## **I. FRÜHZEITIGE Beteiligung der Behörden und sonstigen Träger öffentlicher Belange** **Behandlung der Stellungnahmen aus der frühzeitigen Beteiligung in der Zeit vom 30.06.2020 bis 31.07.2020**

### **Behandlung der Stellungnahmen aus der frühzeitigen Beteiligung in der Zeit vom 30.06.2020 bis 31.07.2020**

Zu: Lorcher Straße Nr. 097/12 Es handelt sich hier um ein Bauprojekt, dem angeblich ein Architektenwettbewerb vorausging und das, wie uns gesagt wurde, kurz vor der Umsetzung steht. Optisch scheint das Gebäude ja leider dennoch kein „Hingucker“ zu werden. Anwohner haben die geplante

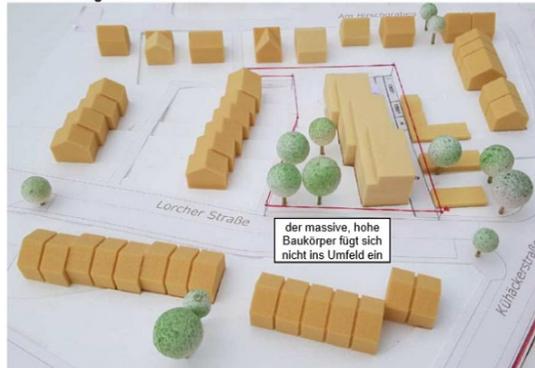
In einem Treffen mit Anwohnern an der Wiese wurde mit Hilfe von Heliumballons die voraussichtliche Bauhöhe dargestellt, damit man sich ein besseres Bild von der geplanten Bebauung machen kann. Alle stimmten zu, dass die Höhe unverhältnismäßig ist.

**4 Der Baukörper fügt sich nicht in das bestehende Umfeld ein!**

Ansicht wenn man in die Straße reinläuft,  
das Gebäude wird über die Bäume und die bestehenden Häuser deutlich  
hinausragen!
